廃炉発官 R 2 第 2 1 号
令和 2 年 5 月 1 8 日

福島第一原子力発電所 特定原子力施設に係る実施計画 変更認可申請書

高性能多核種除去設備及びサブドレン他浄化設備で使用した吸着塔の第二セシウム吸着装置及び第三セシウム吸着装置での再利用に伴い、下記の通り変更を行う。

併せて、工業標準化法の改正に伴う記載の適正化を行う。

図-1 (1/3) 同時吸着塔外形図及び概念図 (TYPE-A)

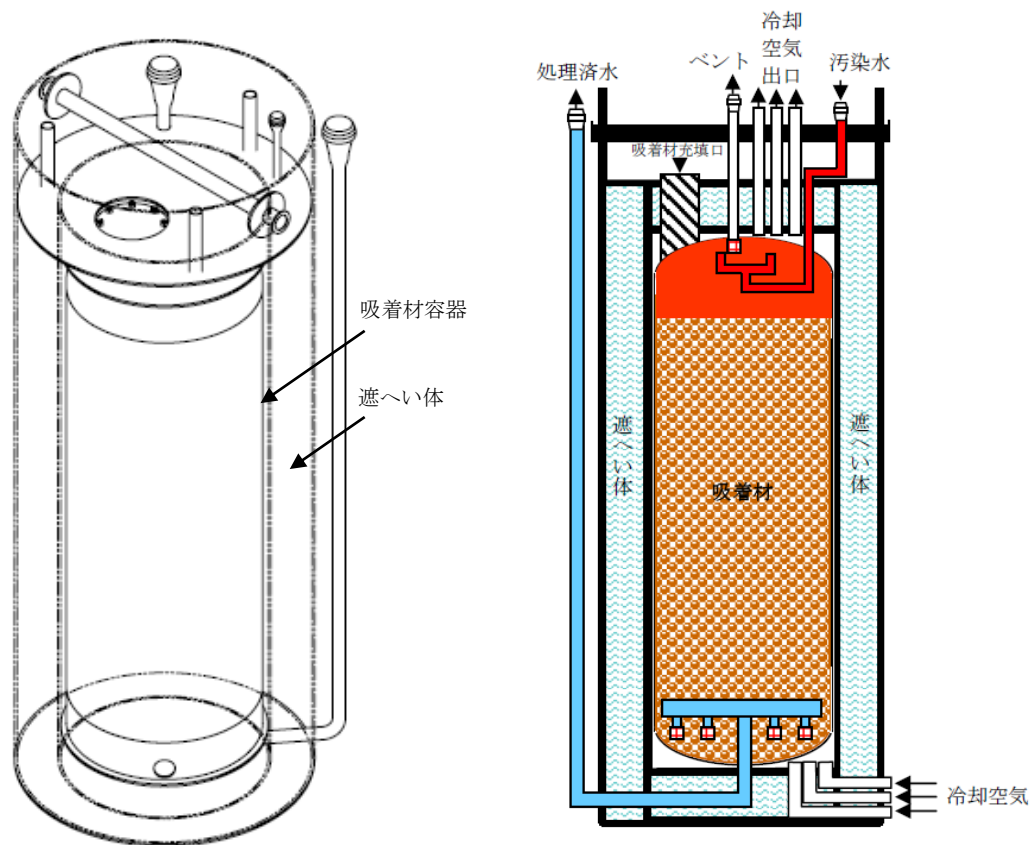
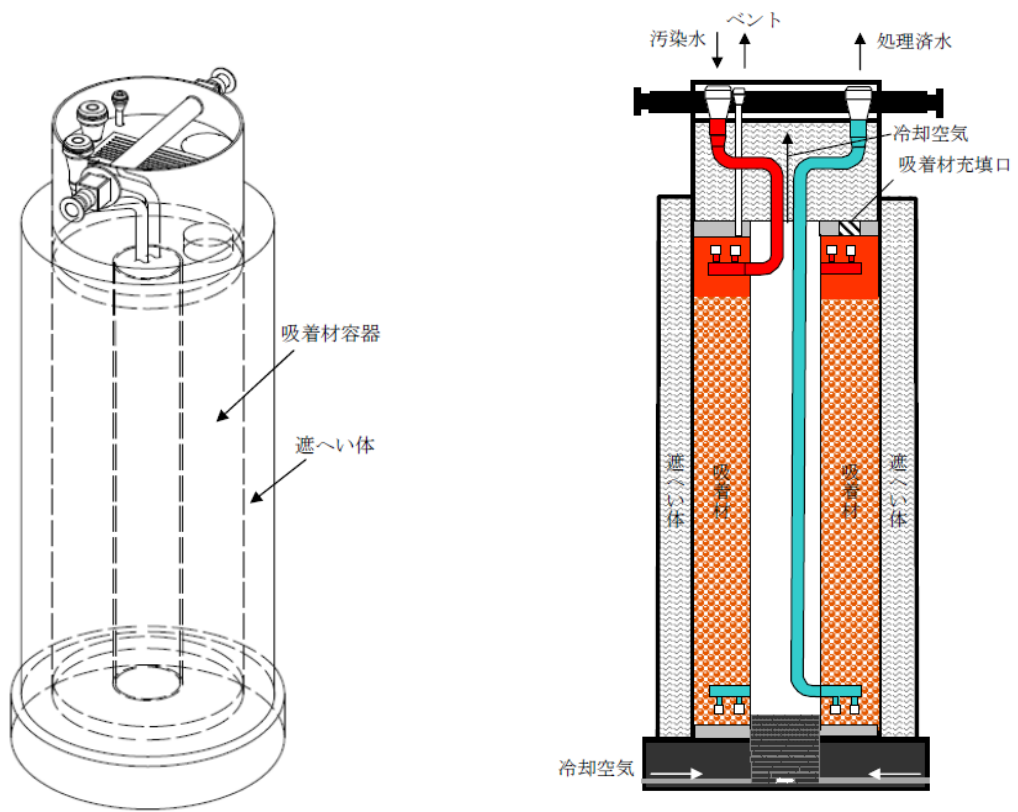
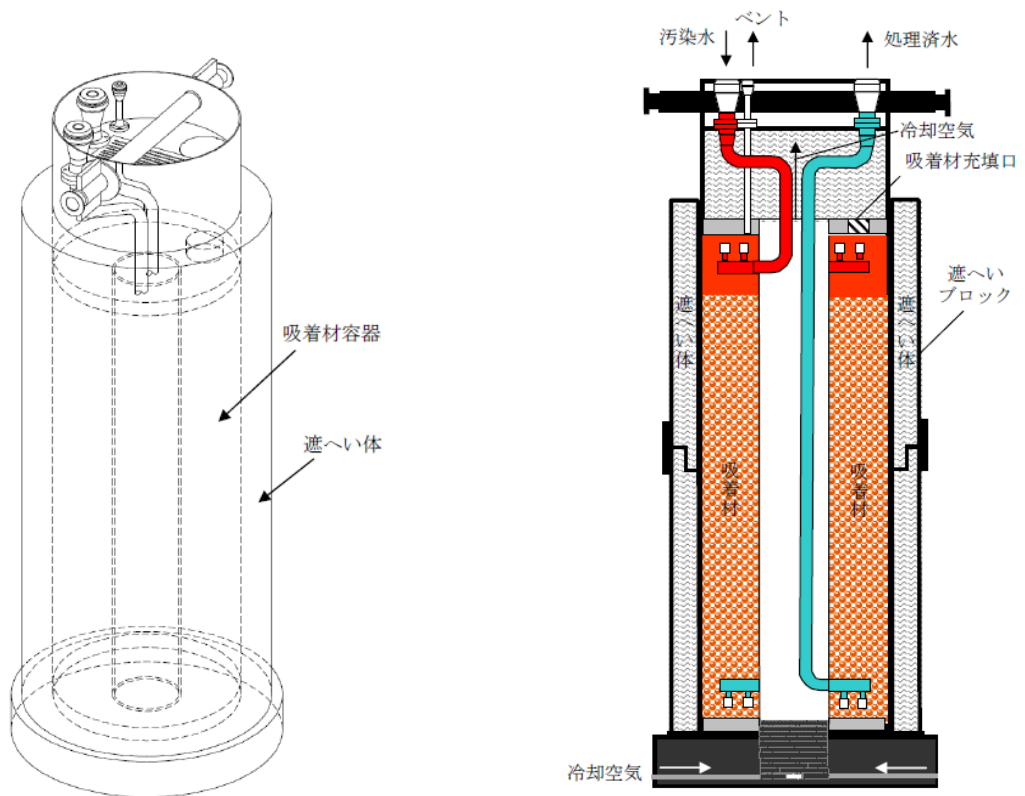
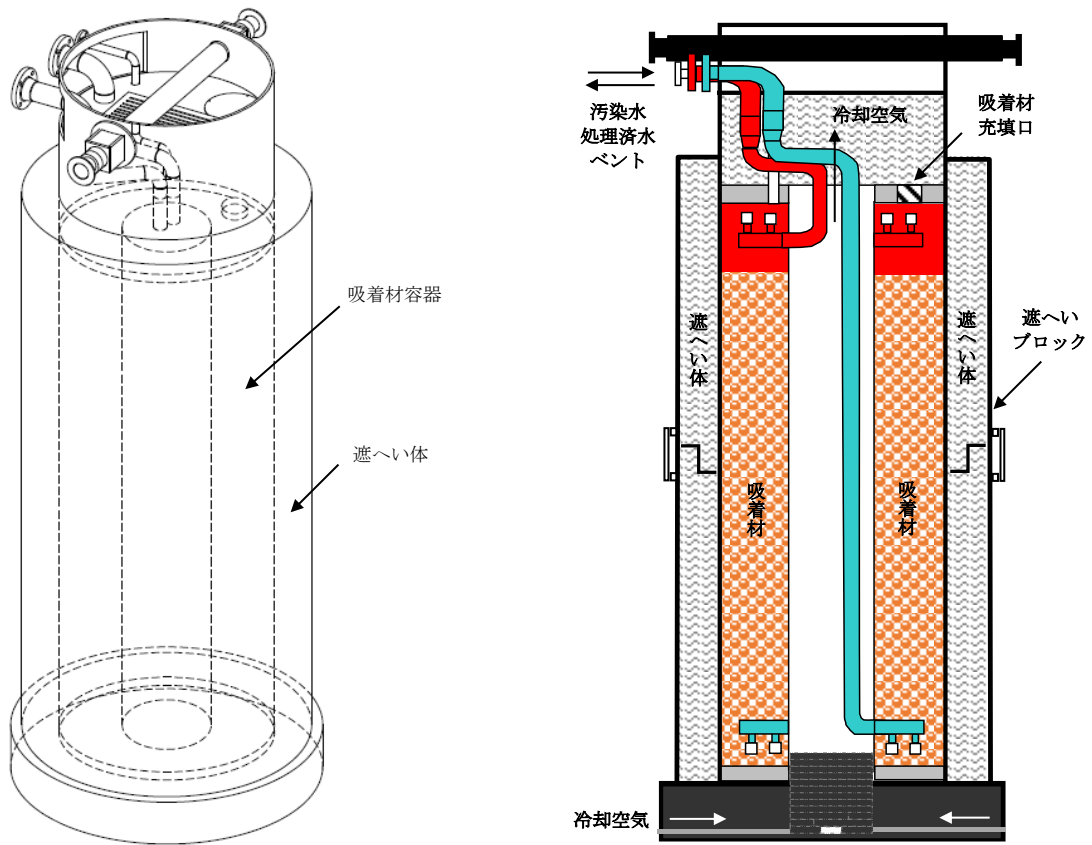
- ・吸着塔の外形図及び概要図を新規記載
- ・吸着塔に関する耐震・強度評価、温度評価及び水素発生量評価の追記
- ・主配管に関する確認事項及び同時吸着塔仕様の追加
- ・工業標準化法の改正に伴う記載の適正化
- ・その他吸着塔再利用に伴う記載の追記

また、同時吸着塔には、吸着材容器が従来と同じ円筒形の構造（TYPE-A）のもの、中空円筒形の構造（TYPE-B1・B2・B3）のものがある。TYPE-Aは、吸着材容器の外側の遮へい容器（二重筒構造）の中に鉛球等を充填する遮へい構造、TYPE-B1は吸着材容器の外側を鉛板等で覆う遮へい構造、TYPE-B2・B3は吸着材容器の外側を、鉛を铸込んだ遮へいブロック等で覆う遮蔽構造とする。（図-1参照）

一部の同時吸着塔は、高性能多核種除去設備で発生した使用済Cs/Sr同時吸着塔（吸着材含む）、サブドレン他浄化設備で発生した使用済Cs/Sr同時吸着材を再利用して使用する。
